島根原子力発電所 2号炉 運転中の原子炉における 格納容器破損防止対策の有効性評価について (コメント回答)

令和2年4月
中国電力株式会社

審査会合での指摘事項に対する回答（1/4）

図146-1 格納容器圧力の推移

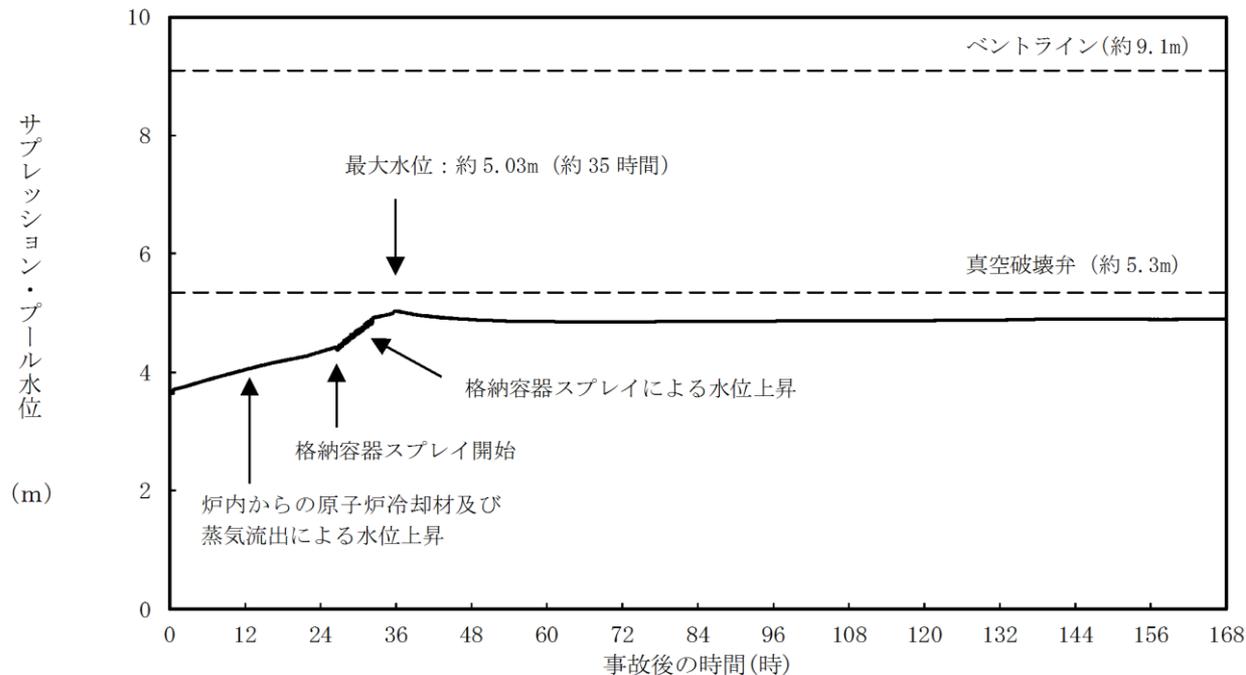
- 指摘事項 (第809回審査会合 (令和元年12月10日) 格納容器過圧・過温破損, 耐震設計の基本方針)
 - 見直し後のサプレッション・プールの注水制限値に対する不確かさ, 裕度については, 操作遅れや計器誤差及びベント時の体積膨張との関係を整理した上で, 制限値の妥当性を説明すること。
 - 格納容器スプレイを止めた後のサプレッション・プール水位上昇率について, 水位計の計器誤差との関係も含めて説明すること。
- 回答
 - 島根 2 号炉では, サプレッション・プール水位が通常水位 + 約1.3m (サプレッション・チェンバ底面から4.9m) 到達時に格納容器代替スプレイを停止し, 格納容器ベントを実施する手順としている。
 - 格納容器ベント実施判断時におけるサプレッション・プール水位について, 不確かさを考慮した場合の影響を確認した。

- 図146-1に、格納容器過圧・過温破損（残留熱代替除去系を使用しない場合）において、格納容器圧力 2 Pd (853kPa[gage]) 到達時に格納容器ベントを実施した場合のサプレッション・プール水位の推移を示す。
- 図146-1は、格納容器ベント実施後のベントクリア（ダウンコマ部からサプレッション・チェンバへの水の移行）及びサプレッション・チェンバ圧力の低下による体積膨張によるサプレッション・プール水位上昇を考慮した結果となっており、サプレッション・プール水位は最大で約5.03mとなる。

図147-1 ドライウエル内気相部のCs存在割合

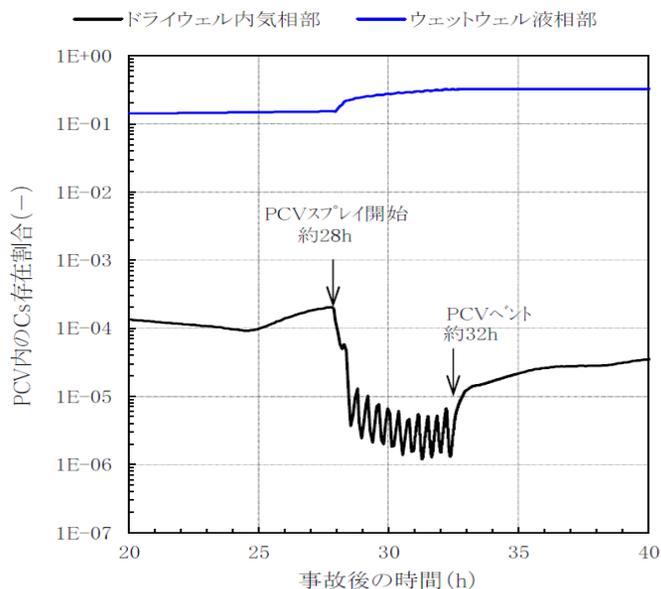
- 指摘事項 (第809回審査会合 (令和元年12月10日) 格納容器過圧・過温破損) ベントが遅れた場合のCs137の放出量への影響を説明すること。

- 大破断LOCA時に、格納容器ベント実施判断基準 (S/P水位通常水位+約1.3m) に達し、格納容器スプレイが停止した後、ベント操作が遅延した場合、格納容器から漏えいし原子炉建物から大気へ放出されるCsが増加する。
- 図147-1のとおり、格納容器スプレイ開始後は、スプレイの効果によりCsの存在割合が低く抑えられているが、ベント遅延期間中はスプレイの実施がないことを考慮し、スプレイ開始直前における原子炉建物から大気へのCs放出率を用い、これが格納容器圧力 2 Pd到達までの期間続くものとしてCs放出量の増加量を評価した。
- Cs放出量の増加量を評価した結果、影響は小さいことを確認した。

図150-2 被覆管及び壁面温度の推移

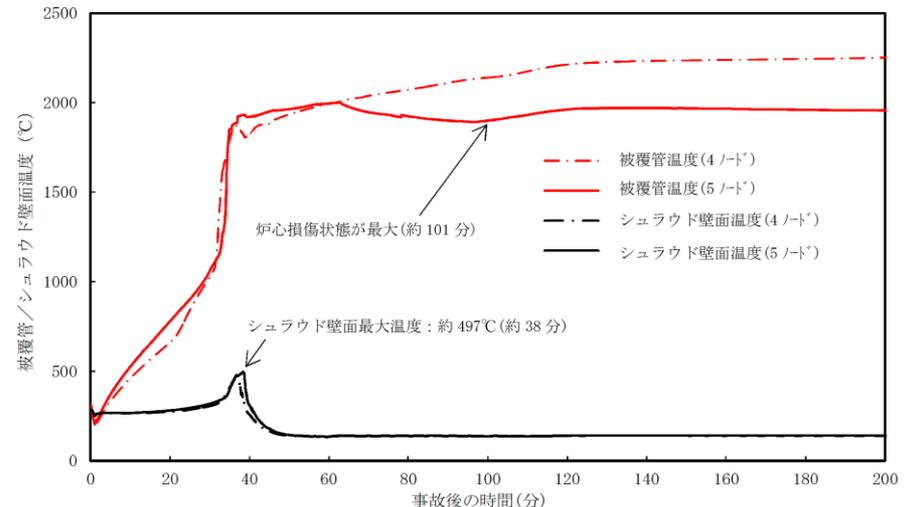
- 指摘事項（第809回審査会合（令和元年12月10日）格納容器過圧・過温破損）
損傷した炉心の最外周の温度について、シュラウドへの影響の観点から説明すること。

- 図150-1に、格納容器過圧・過温破損（残留熱代替除去系を使用する場合）の炉心の損傷状態図を示す。炉心最外周の下から4，5ノードにおいて“流路が閉塞した状態”となっている。
- 図150-2に、炉心最外周の下から4，5ノードの被覆管温度及び同じ高さ位置にあるシュラウド壁面温度の推移を示す。被覆管温度は約2,000℃まで上昇するが、事象発生30分後の原子炉注水の実施によりシュラウドは冷却されるため、シュラウド壁面温度は低い温度で維持される。

図153-1 非常用コントロールセンタ切替盤回路構成図
(通常運転時)

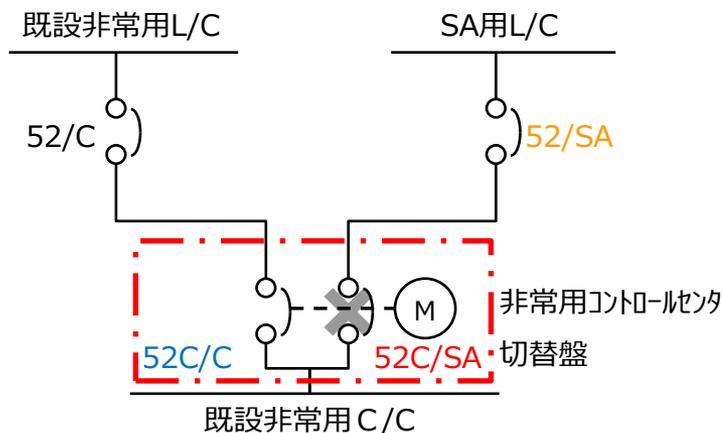
- 指摘事項（第809回審査会合（令和元年12月10日）格納容器過圧・過温破損）
自主対策設備とした非常用C/C切替盤について，通常運転時の運用及び悪影響防止対策を説明すること。
- 回答
 - 通常運転時は，SA用L/Cからの受電用遮断器(52C/SA)を開放することにより既設非常用所内電気設備との電気的分離を図っており，電気事故が他の区分へ波及することを防止している。
 - 制御回路には電氣的インターロックを使用し，SA用L/C側の受電遮断器(52C/SA)と既設非常用L/C側の受電遮断器(52C/C)が同時に投入されない設計としている。また，誤操作防止対策として手動で52C/Cを切操作しなければ52C/SAが投入できない設計としている。
 - 非常用コントロールセンタ切替盤は，既設非常用C/Cと同じ耐震Sクラスとしている。

図156-1 「高圧溶融物放出／格納容器雰囲気直接加熱」の作業と所要時間

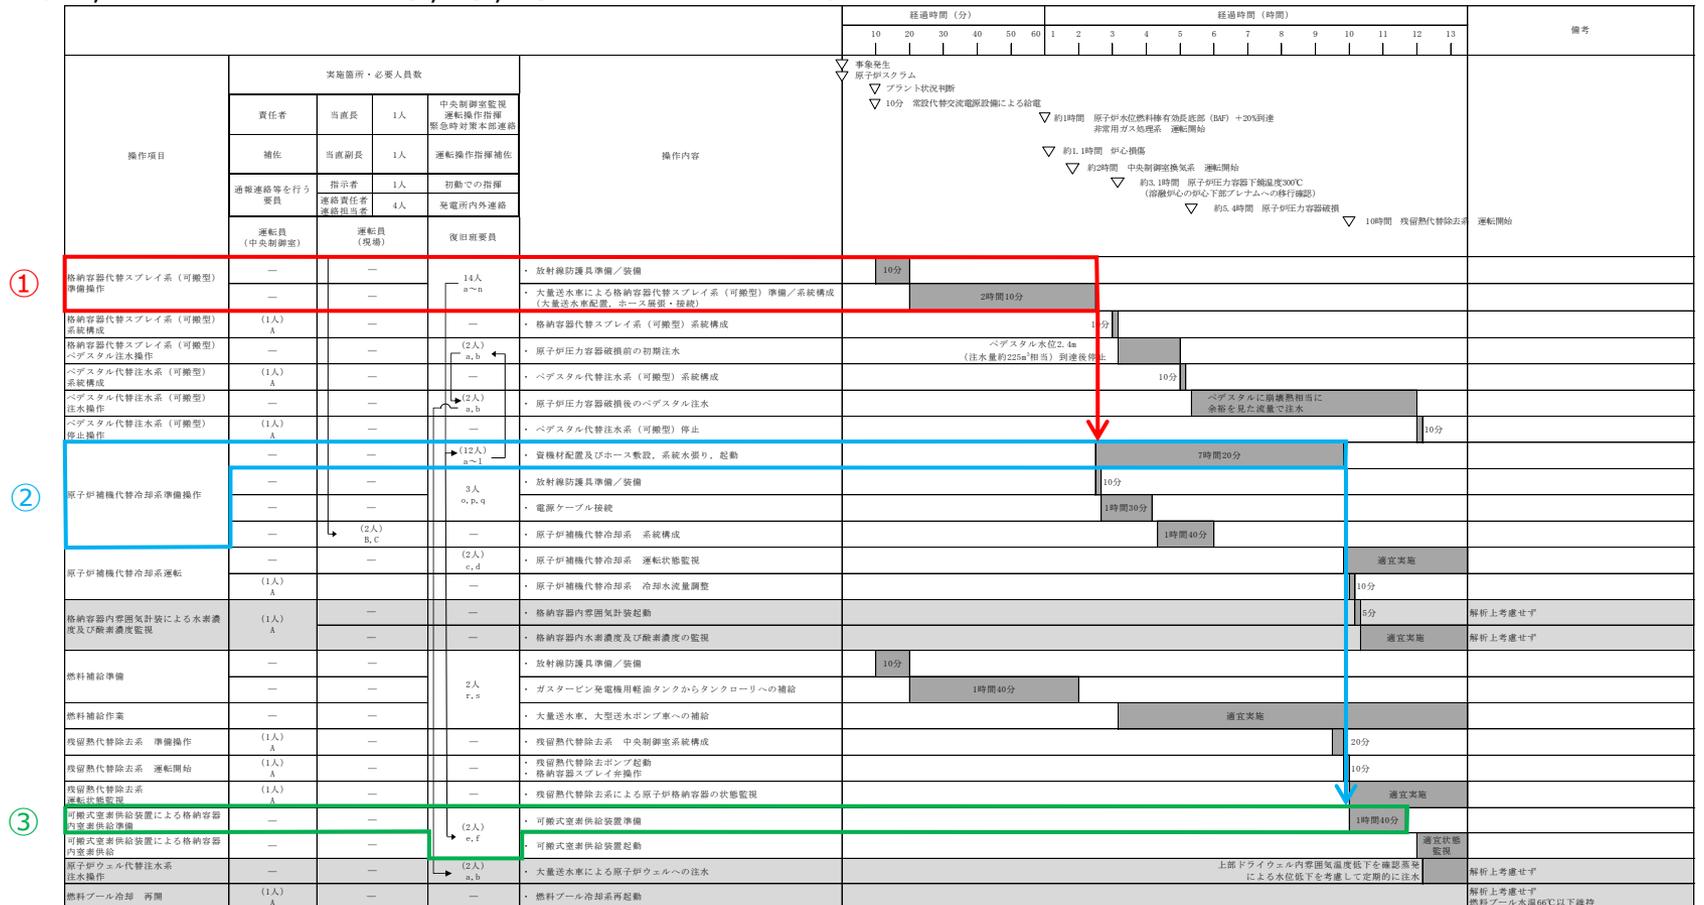
- 指摘事項 (第825回審査会合 (令和2年1月23日) DCH)
格納容器代替スプレイ (可搬型)、原子炉代替補機冷却 (可搬型) 及び可搬式窒素供給装置の対応手順について、連続した訓練を実施し、その結果を示す等、作業の成立性を示すこと。その際、アクセスルート、交代要員、個別の訓練との差異等も合わせて説明すること。
- 回答
➢ 有効性評価のうち、同一の復旧班要員にて実施する作業が最も多い高圧溶融物放出／格納容器雰囲気直接加熱 (DCH) において、一連の作業を実施した場合でも、作業時間が想定時間内に収まることを訓練にて確認した。DCHの同一の復旧班要員にて実施する作業は、図156-1のとおり。(①, ②, ③の順番で準備を実施)

図157-1 積算水素発生量の時間変化
(自動減圧機能付き逃がし安全弁全弁 (6個))

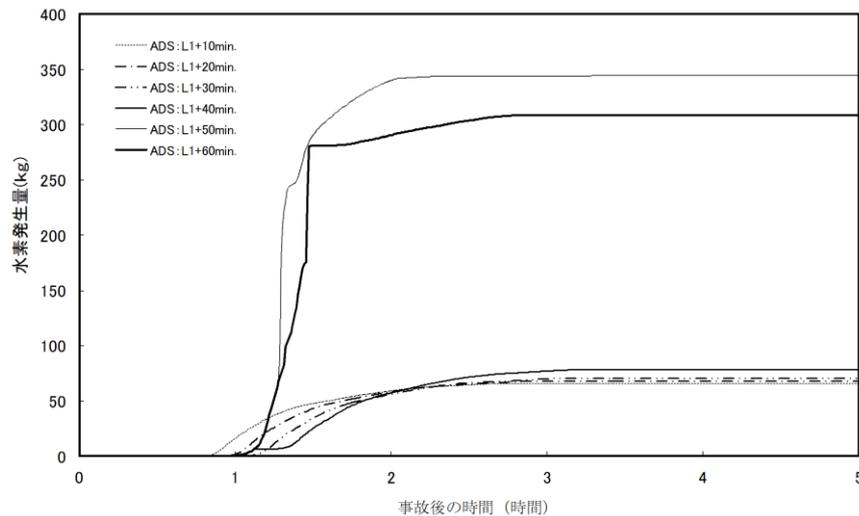
- 指摘事項（第825回審査会合（令和2年1月23日）DCH）
原子炉水位低（レベル1）到達後の時間遅れにおける原子炉水位の状態及び水素発生量について、急速減圧に使用する自動減圧機能付き逃がし安全弁を2個及び6個とした場合における水素発生ピーク水位との関係を整理した上で、原子炉減圧のタイミング及び方法の選定根拠並びにそれらを踏まえた評価を説明すること。

- 原子炉手動減圧に用いる弁の個数と水素の積算発生量に有意な変化が表れる減圧タイミング（水素発生ピーク水位）の関係性について確認するため、減圧に用いる自動減圧機能付き逃がし安全弁の弁の個数を2個又は6個とし、原子炉水位がL1に到達後10分から60分までのそれぞれのタイミングで減圧する場合の解析を実施し、水素の積算発生量を評価した。評価の結果を表157-1、図157-1及び図157-2に示す。

水素の積算発生量^{※1}は、減圧に用いる弁数を2個及び6個とした場合のいずれにおいても、L1到達後40分後と50分後の間に大きな差が表れており、減圧に用いる弁数によらず、水素の積算発生量に有意な変化が表れるタイミングは同じであることを確認した。

図159-1 原子炉水位 (燃料域) 補正曲線

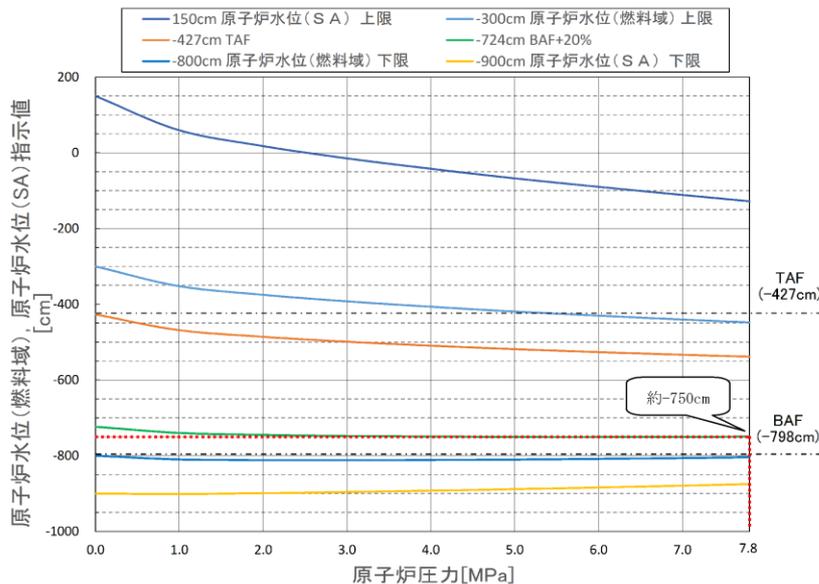
- 指摘事項 (第825回審査会合 (令和2年1月23日) DCH)
解析で用いた原子炉内の環境条件と原子炉水位計 (燃料域) の計測条件を踏まえ、実運用における原子炉水位の確認手順を詳細に説明すること。
- 回答
 - 原子炉水位計 (燃料域) の校正条件は「大気圧・飽和温度」であり、原子炉圧力高圧時は図159-1に示す補正曲線を用いて原子炉圧力に対する補正を行い、BAF + 20%を判断する。
 - 高圧溶融物放出／格納容器雰囲気直接加熱において、原子炉水位がBAF + 20%に到達する時点 (事象発生から約1時間後) では、原子炉圧力容器内の気相部温度は飽和温度を超えているが、ドライウェル内の気相部温度は約77℃であり、図159-2に示す水位不明判断曲線の水位不明領域に入っていないことから、原子炉水位計の凝縮槽内の水位は維持され、原子炉水位計による原子炉水位の確認は可能である。

図160-1 逃がし安全弁の配置図

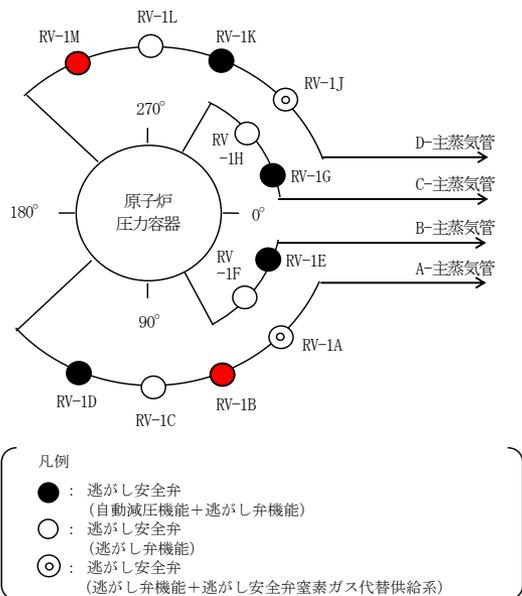
- 指摘事項 (第825回審査会合 (令和2年1月23日) DCH)
急速減圧に使用する自動減圧機能付き逃がし安全弁2弁について, サプレッション・プールへの熱影響の観点から踏まえ, 選定の考え方を示すこと。
- 回答
 - 原子炉注水機能喪失時の原子炉手動減圧に用いる逃がし安全弁は, 以下に示す条件を考慮し「B弁」及び「M弁」を選定している。
 - ・自動減圧機能及び代替自動減圧機能を有する弁とし, 本機能が作動した場合に必要な以上の逃がし安全弁が開とならないようにする。
 - ・過熱蒸気による逃がし安全弁損傷防止の観点から, 開放する弁は可能な限り離隔させる。(図160-1)
 - ・残留熱除去系の機能喪失防止の観点から, 開放する弁は残留熱除去系ストレーナから可能な限り離隔させる。(図160-2)
 - ・サプレッション・プール水温度の上昇を均一にするため, 可能な限り離れた排気管の位置の弁とする。(図160-2)
 - 図160-2に示すとおり, 「B弁」と「M弁」の排気ラインは比較的近接しているが, サプレッション・プール水量 (2,800m³) を勘案すると原子炉からの蒸気凝縮は十分可能である。
 - サプレッション・プールへの熱影響の観点からは, 「B弁」と「M弁」の排気ラインは比較的近接しているが, 重大事故等対応における悪影響を考慮し, その他の条件を全て満たす弁を選定している。

図162-1 ペDESTAL水位イメージ図

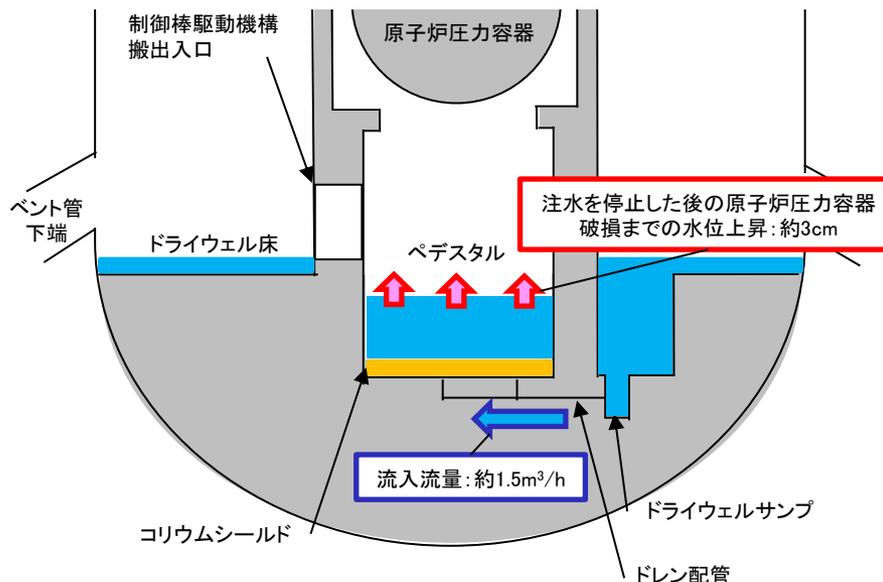
- 指摘事項（第825回審査会合（令和2年1月23日）FCI）
ペDESTALへの初期水張りは、2.4mで停止するとしているが、ドライウェルサンプからの逆流による水位上昇及び溶融炉心落下に係る水位上昇の影響を踏まえてFCIに対する水位の適切性を定量的に説明すること。

- 回答
 - 格納容器スプレイによるペDESTALへの注水操作（原子炉圧力容器破損前の初期水張り）におけるスプレイ水の流入経路としては、ペDESTAL開口部である制御棒駆動機構搬出入口より流入する経路の他に、ドレン配管及びコリウムシールドスリットを通じてドライウェルサンプからペDESTALに流入する経路がある。そのため、注水の停止後にドライウェルサンプに貯まったスプレイ水がこの経路を通じてペDESTALに流入することで水位が上昇する場合が考えられるが、この経路を通じて流入する流量は最大で約 $1.5\text{m}^3/\text{h}$ ※1、ペDESTALの水位上昇率は約 $0.06\text{m}/\text{h}$ であり、注水を停止した後の原子炉圧力容器破損まで※2の逆流による水位上昇分は約3cmであることから、FCIに対して与える影響は小さい。

図163-1 原子炉格納容器断面図

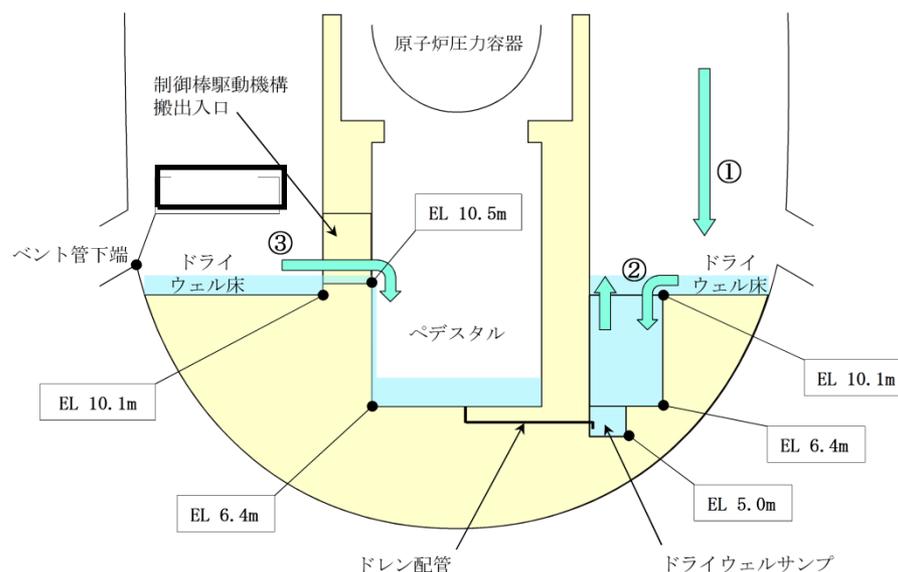
格納容器代替スプレイ (可搬型) によるペDESTALへの初期水張りについて、スプレイ注水した量がそのまま全て入ると評価しているが、原子炉格納容器内で滞留する箇所はないのか、ペDESTALまでの流路の確実性について、ペDESTAL周囲の堰等の構造の詳細図と原子炉格納容器内及びペDESTAL代替注水系の流路、エレベーションを示して説明すること。

- 格納容器代替スプレイ系 (可搬型) を用いた場合のスプレイ水の経路については、原子炉格納容器内の各フロアにスプレイ水が滞留するような機器や堰が無く、各フロアの床がグレーチングとなっていることから、スプレイ水は原子炉格納容器最下階のドライウェル床に全量流下する (①)。ドライウェル床に流下したスプレイ水は、ドライウェル床面を流れ、ドライウェルサンプピットに流れ込み、ドライウェルサンプピットの水位が上昇する (②)。ドライウェルサンプピットが満水になるとドライウェル床面に水が溜まり、ドライウェル床面に溜まった水の水位が上昇すると、制御棒駆動機構搬出入口からペDESTALに流入する (③)。
- なお、ベント管下端の高さより、ペDESTAL開口部である制御棒駆動機構搬出入口下端の高さの方が低いため、サブプレッション・チェンバ側に流出することはない。

図164-1 ペDESTAL水位／ドライウェル水位と注水流量の推移

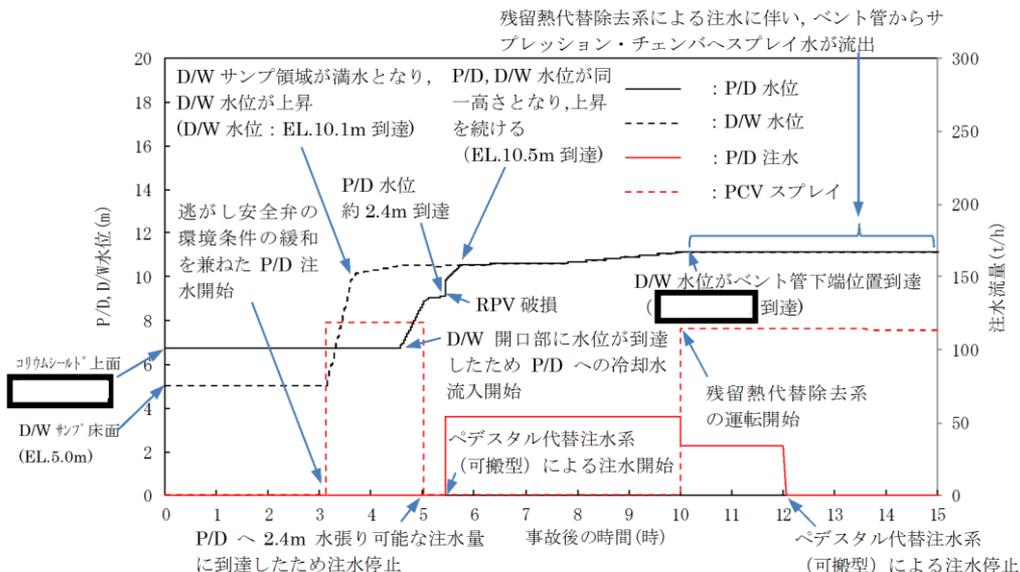
ペDESTALへの初期水張りから残留熱代替除去系への切替え, サプレッション・チェンバへの流出までの一連の操作におけるペDESTAL水位, ドライウェル水位の2つの水位トレンドを示し, 残留熱代替除去系への切替え時期等を説明すること。

- 評価事故シーケンス「高圧溶融物放出／格納容器雰囲気直接加熱」におけるペDESTAL(P/D)水位／ドライウェル(D/W)水位と注水流量の推移を図164-1に, 原子炉格納容器の断面図を図164-2に示す。
- 本評価事故シーケンスでは, 事象発生から約3.1時間後, 原子炉圧力容器下鏡温度が300℃に到達した時点で, 格納容器代替スプレイ系 (可搬型) によるペDESTAL注水を開始し, 原子炉圧力容器破損までにペDESTALに溶融炉心の冷却に必要な水位及び水量を確保するとともに格納容器冷却を実施する。溶融炉心の落下後は, ペDESTAL代替注水系 (可搬型) によって溶融炉心の冷却を実施する。さらに, 原子炉補機代替冷却系及び残留熱代替除去系の準備が完了する事象発生から10時間が経過した時点で, 残留熱代替除去系の運転を開始し, 原子炉格納容器の圧力及び温度を低下させる。その後, ペDESTAL代替注水系 (可搬型) の停止基準である, 格納容器圧力384kPa[gage]以下及びドライウェル水位がベント管下端位置 (ドライウェル床面 + 1m) 到達を確認後に注水を停止する。

図167-3 ペDESTAL代替注水系 (可搬型) 系統概要図

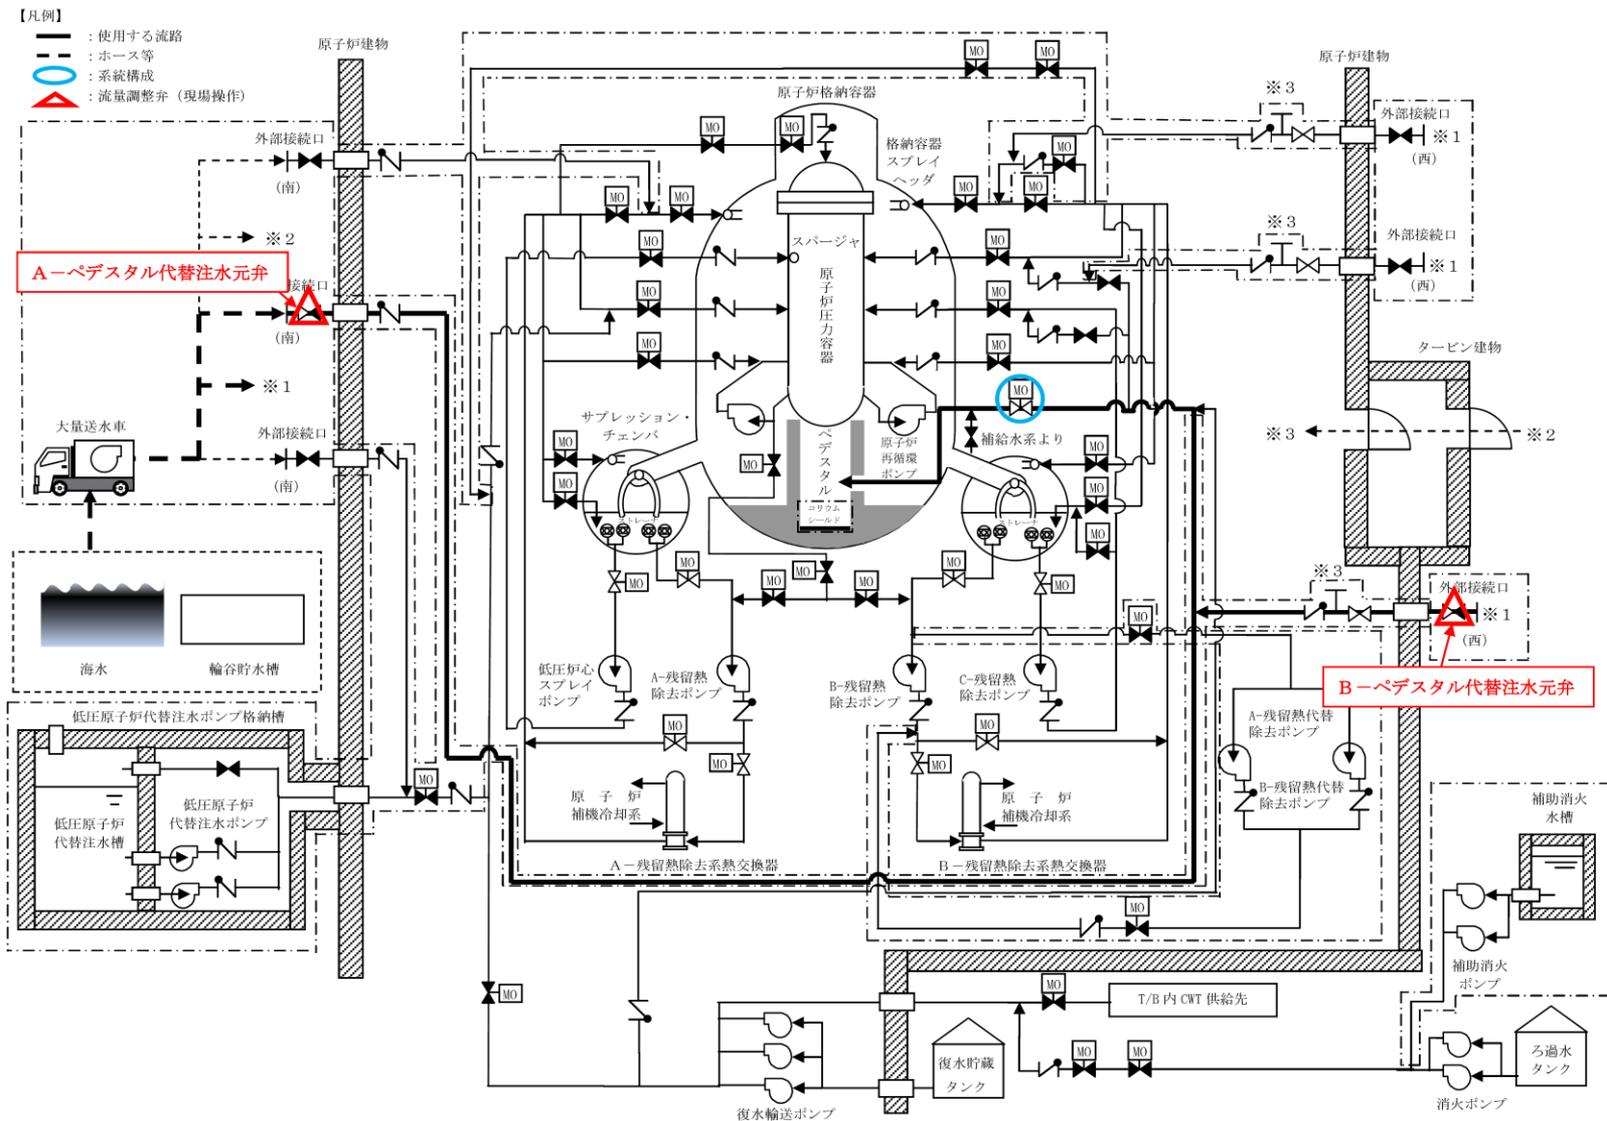
- 指摘事項（第825回審査会合（令和2年1月23日）DCH）
圧力容器破損後のペDESTALへの注水で崩壊熱相当に余裕を見た注水量の流量調整方法について、詳細を説明すること。
- 回答
 - 原子炉圧力容器破損後のペDESTAL注水における崩壊熱相当に余裕を見た注水量への流量調整操作の概要を表167-1に示す。
 - 有効性評価「高圧溶融物放出／格納容器雰囲気直接加熱」では、原子炉圧力容器破損後のペDESTAL注水をペDESTAL代替注水系（可搬型）により実施することとしている。崩壊熱に余裕を見た注水量の流量調整は、復旧班要員にて実施するが、中央制御室にて流量監視を実施するため、中央制御室運転員の指示に基づき、屋外接続口に設置されているペDESTAL代替注水元弁の弁開度を調整することで、崩壊熱相当に余裕を見た注水流量（12～60m³/h）にて注水を実施する。
